柏崎刈羽原子力発電所第6号機 設計及び工事計画認可申請に係る説明について (大物搬入建屋 杭の損傷要因について)

2022年7月5日
東京電力ホールディングス株式会社

図7 No.8杭上部 展開図 (コンクリートはつり取り前) (単位: mm)

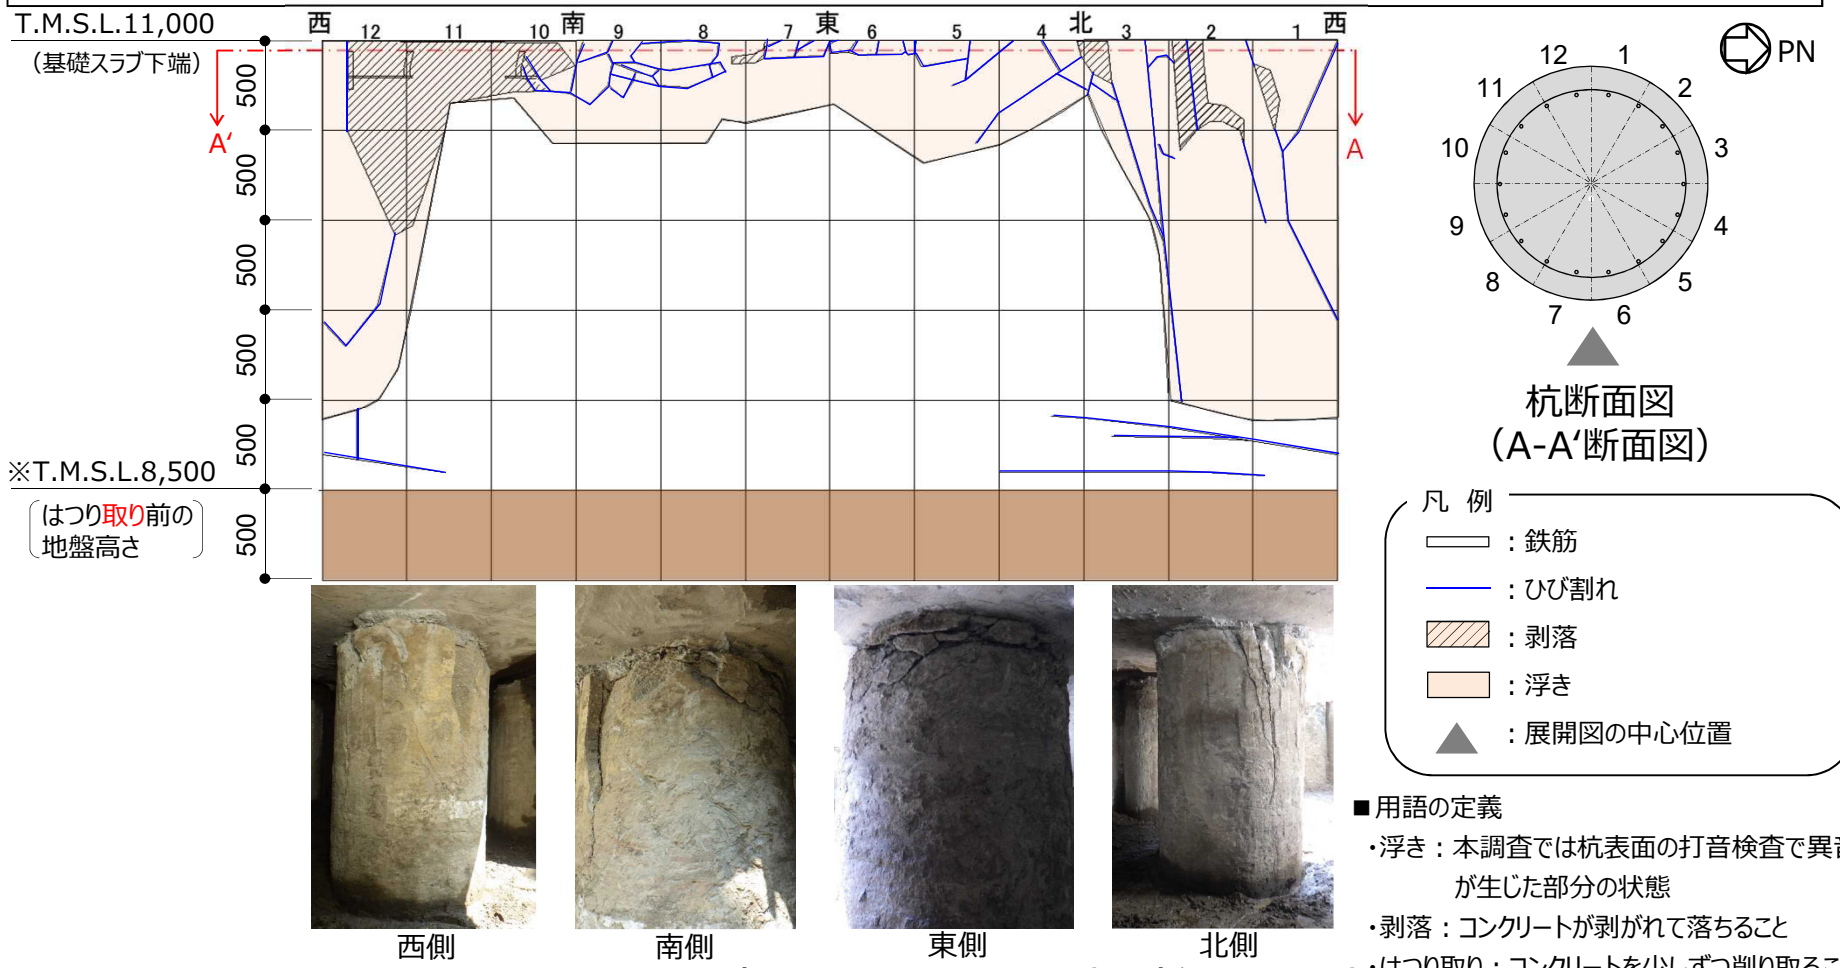
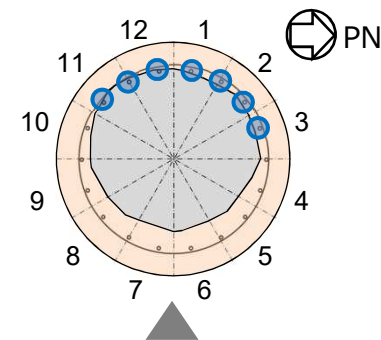
杭の損傷状況についてのデータ整理を行い、考察の充実を図ること。

第6号機大物搬入建屋の杭上部及び下部の損傷状況調査結果（外観目視、打音検査、内部鉄筋調査、非破壊試験）を示し、No.8杭頭部の鉄筋の破断・変形及びNo.6・8杭中間部の水平ひび割れ等に関する考察を行った。（本資料の1章部分）

- No.8杭のはつり取り前の杭上部の調査結果を図7に示す。なお、この調査結果は、基礎スラブ下約2.5m※まで掘削し、杭表面に浮き・剥落を確認した範囲のコンクリートをはつり取る前のものである。
 - ✓ ひび割れ : 鉄筋の見えるひび割れを含め、鉛直、水平及び斜め方向に複数本確認した。
 - ✓ 浮き及び剥落 : 基礎スラブ下から約2.1mの範囲に、浮き及び剥落を確認した。

図26 杭周辺地盤の状況

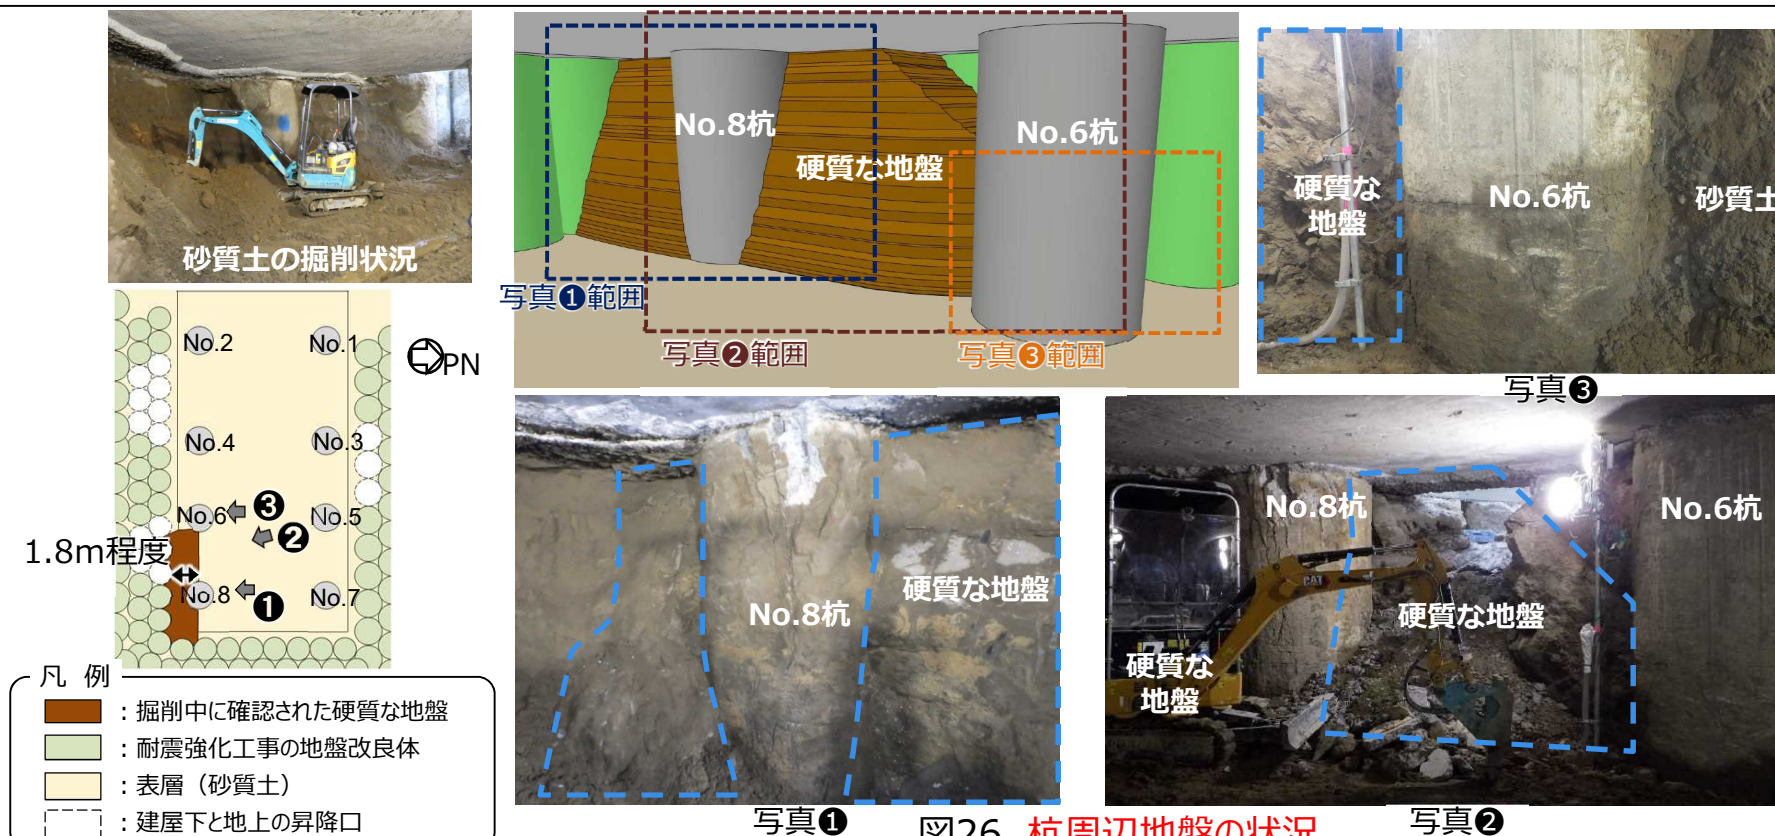
杭の損傷原因の特定にあたっての要因の絞り込みに係る考え方、プロセスを説明すること。その説明にあたっては、杭の特異な損傷状態を念頭に設計データ、施工データ等を網羅的に確認できるようにすること。

2.1節に示す損傷要因評価フローに基づき、調査結果、設計データ及び施工データ等に基づく多面的な分析及び絞り込みを行い、No.6・8杭の特異な損傷の主な要因は、地震が発生した際にセメント改良土の影響で杭に応力集中したものと推定した。（本資料の2章部分）

- (4),(5)に基づき、No.6・8の特定の杭に損傷が集中していることから、今回の掘削作業時に、杭に応力集中を発生させる設計上考慮されていない要因の有無について作業写真の確認や関係者への聞き取りを実施した。その結果、主に砂質土で構成されている地盤の中で、南東側周辺に硬質な地盤があったことを確認した。図26に地中埋設物の状況を示す。
- 硬質な地盤は、損傷が集中して見られるNo.6・8杭に干渉していることを確認した。

図33 杭のせん断力 (単位: kN)

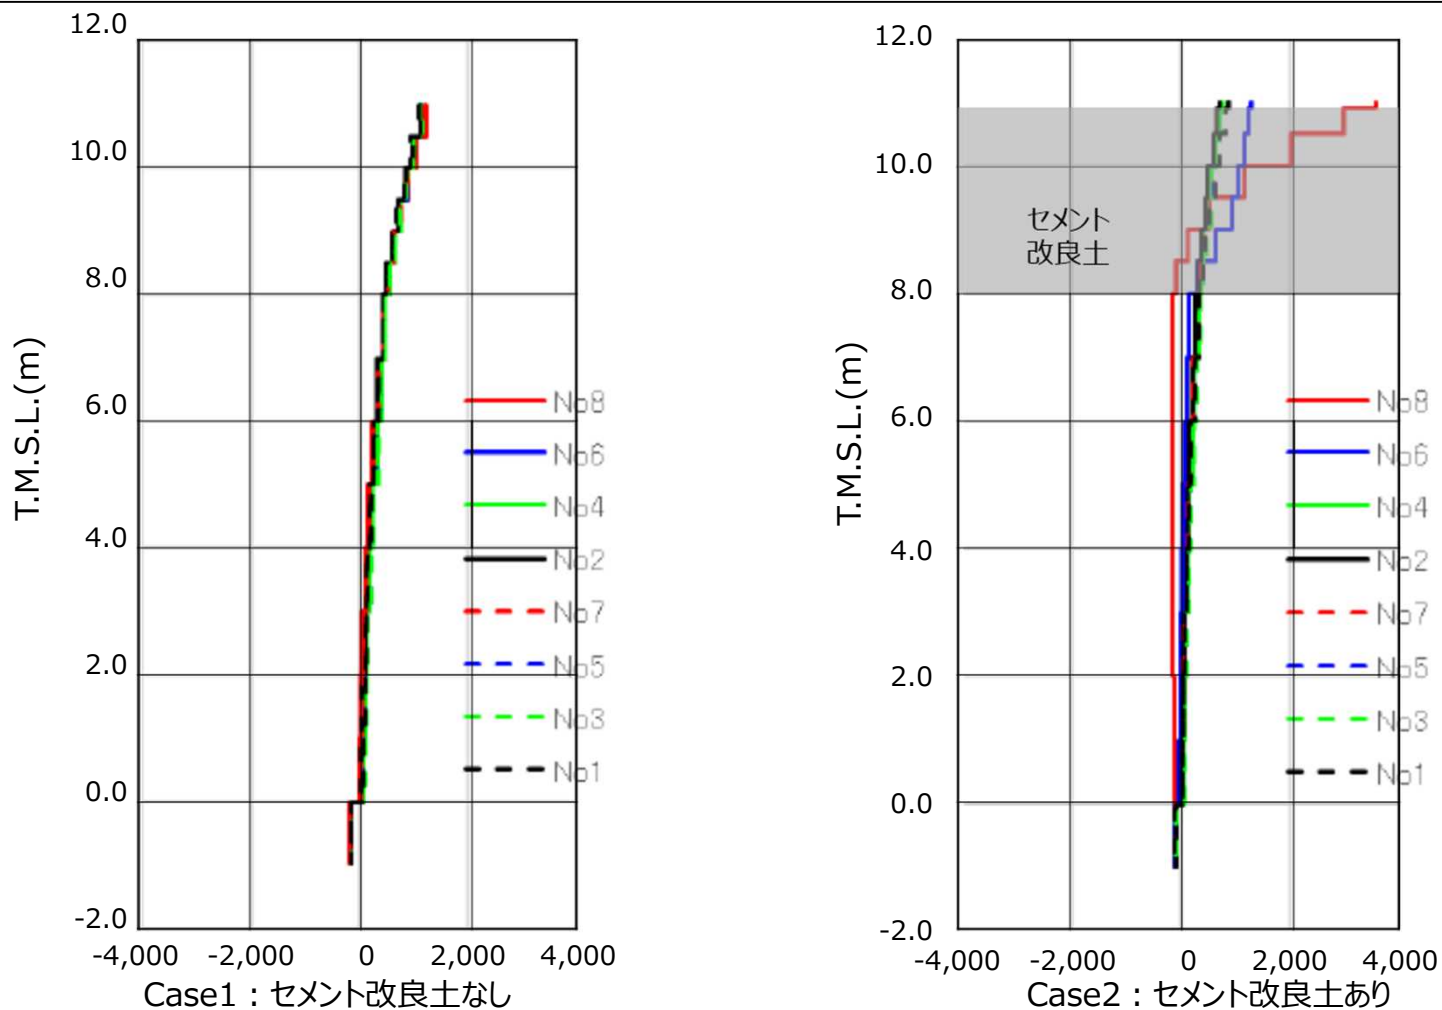
要因の絞り込みのプロセスに関して、東京電力が要因を特定する際に実施した解析的検証等の方針、方法、条件、結果についても妥当性を説明すること。その説明にあたっては、杭の損傷状況と解析的検証との関係についても考察すること。

①No.8杭頭部は、セメント改良土により拘束されたことに着目し、3次元FEM静的応力解析を行い、セメント改良土によるせん断力の**応力集中の傾向**を確認した。その結果、セメント改良土を模擬したケースではセメント改良土がないケースに比べ杭頭部のせん断力が3倍程度大きくなり、セメント改良土の影響でNo.8杭に応力集中する傾向を確認した。

- 杭頭部のせん断力の最大値の比率を図34に示す。
- No.8杭周辺のセメント改良土を模擬したケースでは、セメント改良土がないケースに比べ、杭頭部のせん断力が3倍程度大きくなり、セメント改良土の影響でNo.8杭に応力集中する傾向を確認した。
- なお、NS方向に加力した場合もEW方向と同様にNo.8杭頭部に応力集中する傾向は同じであるが、EW方向の方がより集中度が大きいことから、No.8杭頭部の鉄筋の損傷状況と整合することを確認した。(参考資料52ページ参照)
